1.1 CONCEPTO TÉCNICO No. CT:	**CT-6728**
1.2 ÁREA:	Técnica y de Gestión
1.3 COORDINACIÓN:	Investigación y Desarrollo
1.4 REFERENCIA CRUZADA RADICADO FOPAE:	2012ER20742
1.5 RESPUESTA OFICIAL No.	RO-60685

2.1 SOLICITANTE:	CURADURÍA URBANA No. 4
2.2 PROYECTO:	Diagonal 39B Sur No 8-72 Este
2.3 LOCALIDAD:	4. San Cristóbal
2.4 UPZ:	32. San Blas
2.5 BARRIO O SECTOR CATASTRAL:	Sector Catastral Bellavista Sur
2.6 DIRECCIÓN:	Diagonal 39B Sur No 8-72 Este (*)
2.7 CHIP:	AAA0003WDMS (*)
2.8 MANZANA CATASTRAL:	15
2.9 PREDIO CATASTRAL:	06
2.10 ÁREA (Ha):	0.0072(**)
2.11 FECHA DE VISITA: **FECHA DE EMISIÓN:**	Diciembre 03 de 2012 Diciembre 20 de 2012

Fotografía No. 1. Predio en donde se desarrollará el proyecto, ubicado en la Diagonal 39B Sur No 8-72 Este de la Localidad de San Cristóbal - Sector Catastral Bellavista Sur.

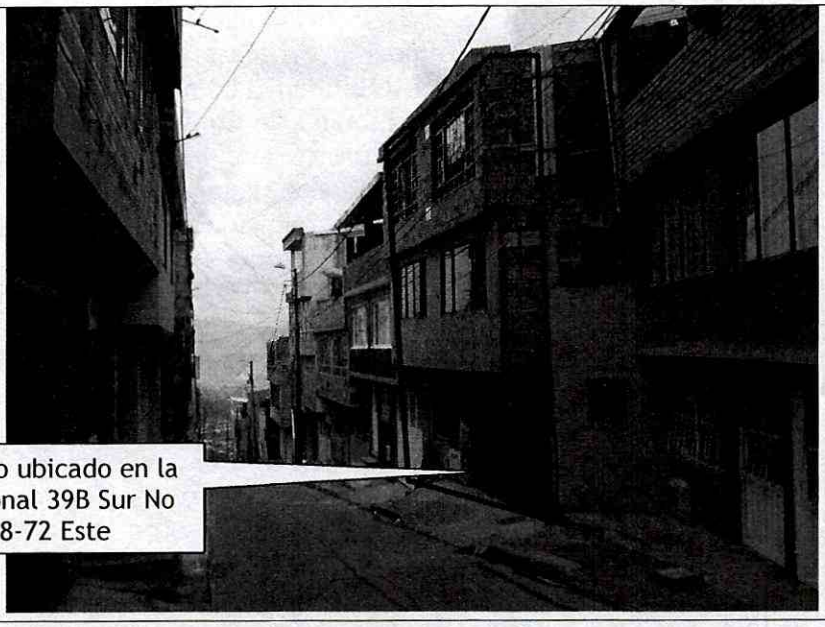
En el momento de la visita técnica al sector de la Diagonal 39B Sur No 8-72 Este, Sector Catastral Bellavista Sur de la Localidad de San Cristóbal, se encontró una (1) edificación de tres (3) pisos, con un sistema estructural en mampostería parcialmente confinada, teniendo en cuenta que la descripción corresponde sólo a una inspección visual que involucró únicamente la parte externa de la edificación.

El sector en donde se encuentra el citado lote posee una pendiente baja a media y en el momento de la inspección visual adelantada no se evidenciaron daños o patologías que permitan identificar o definir la presencia de procesos de inestabilidad geotécnica y/o procesos de remoción en masa, ni de carácter local al interior del predio o general en las zonas aledañas al mismo. A pesar de lo anterior, se advierte que cualquier intervención que se realice, debe tener en cuenta la presencia de la infraestructura aledaña, por lo que el responsable del proyecto debe garantizar en todo momento la estabilidad general del lote y su entorno.

Finalmente y considerando que en la visita de campo efectuada al predio de la Diagonal 39B Sur No 8-72 Este (Fotografías 1 y 2), se encontró construida una vivienda que posiblemente se ajusta a las especificaciones presentadas en la solicitud hecha por la Curaduría Urbana No. 4; se recomienda a la Alcaldía Local de San Cristóbal, verificar si se ha cometido alguna infracción urbanística para que si es del caso, lleve a cabo las acciones pertinentes dentro de su competencia como encargada del control urbano en su localidad.

Teniendo en cuenta los aspectos observados y evaluados en este concepto técnico, se considera que para la construcción del proyecto ubicado en la Diagonal 39B Sur No 8-72 Este de la Localidad de San Cristóbal, **NO SE REQUIERE** adelantar la FASE II del estudio detallado de amenaza y riesgo por remoción en masa, de acuerdo con lo establecido en la Resolución 227 de 2006; sin embargo, esto no exime al constructor del cumplimiento
